改善箇所説明図

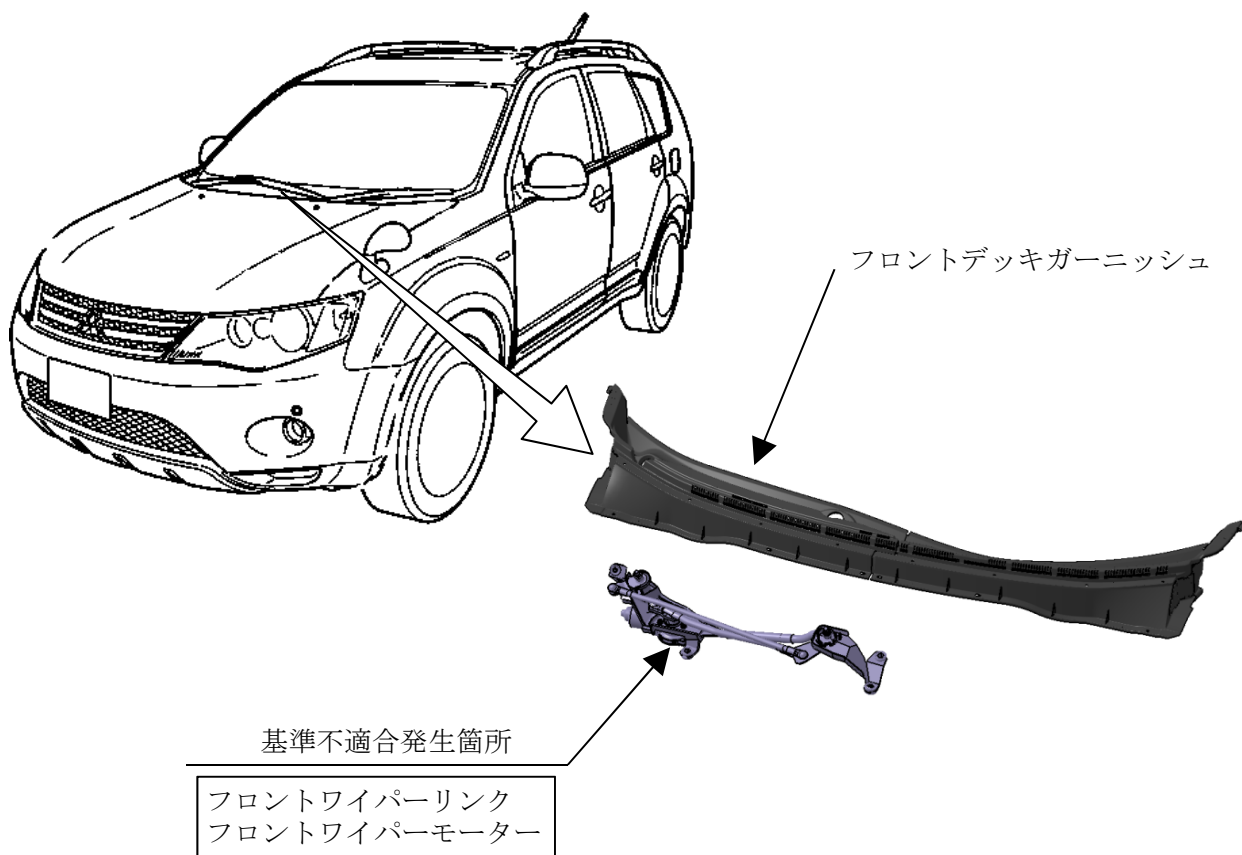
フロントワイパーにおいて、フロントデッキ部の防水構造が不適切なため、フロントデッキガーニッシュとウインドシールドガラスの間から伝った水がワイパーモーターとワイパーリンクのジョイント部に浸入し、ジョイント部内部が異常摩耗を起こすことがある。そのため、最悪の場合、ワイパーモーターとワイパーリンクのジョイント部が外れ、ワイパーが作動しなくなるおそれがある。

全車両、ワイパーモーターとワイパーリンクのジョイント部を点検のうえ、ジョイント部の異常摩耗が認められたものはワイパーリンクを対策品と交換する。異常摩耗が認められないものは、ワイパーリンクのジョイント部のゴムカバーを対策品と交換する。

なお、交換用部品の準備に時間を要するため、使用者に不具合内容を通知のうえ、交換用部品が準備できた段階で古いものから交換する。

識別：フロントデッキパネルインシュレーター運転席側固定ボルト頭部に、白または黄色のペイントを塗布する。
